# **BEBAUUNGSPLAN und örtliche Bauvorschriften „Grünbühl West“**

Nr. 100/02

## **Abwägung zum Entwurfsbeschluss**

### Vorschläge zum Grünbühler Quartiersplatz westlich der Ev.-Kirche

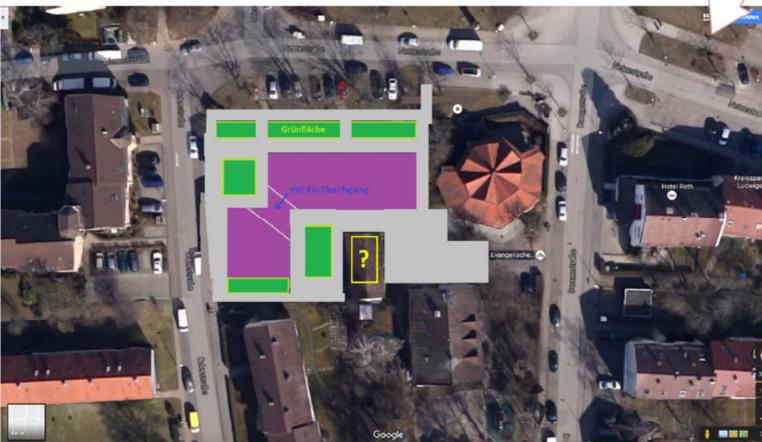
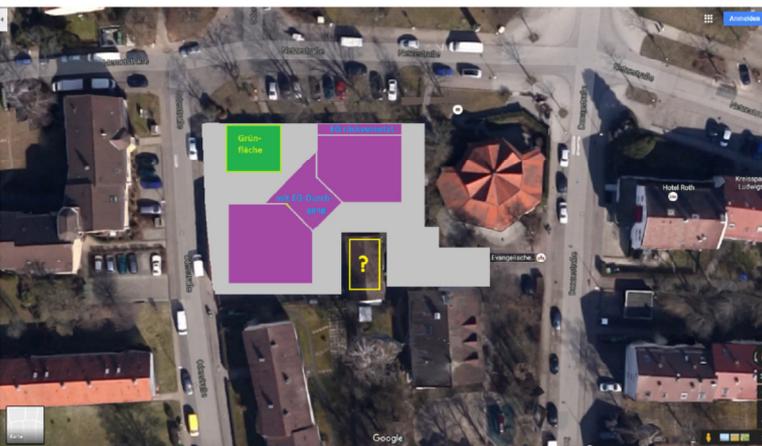
Zur Abwägung ein Blatt mit zwei Vorschlagsvarianten zur Gestaltung des Grünbühler Quartierplatzes westlich der ev.-Kirche:

DG jeweils nach hinten abgestuft bzw. rückversetzt, ggf. mit Dachterrasse. Abwechslungsreiche Mischung aus brüstungs-basierenden und bodentiefen Fenstern.

*Die Platzgestaltung ist nicht Teil des Bebauungsplanverfahrens und wird zu einem späteren Zeitpunkt detailliert geplant. Für das Gebäude im „Bereich F“ liegt dem Bebauungsplan bereits ein Planungskonzept aus dem überarbeiteten Rahmenplan zugrunde. Die Anregung wird zur Kenntnis genommen.*
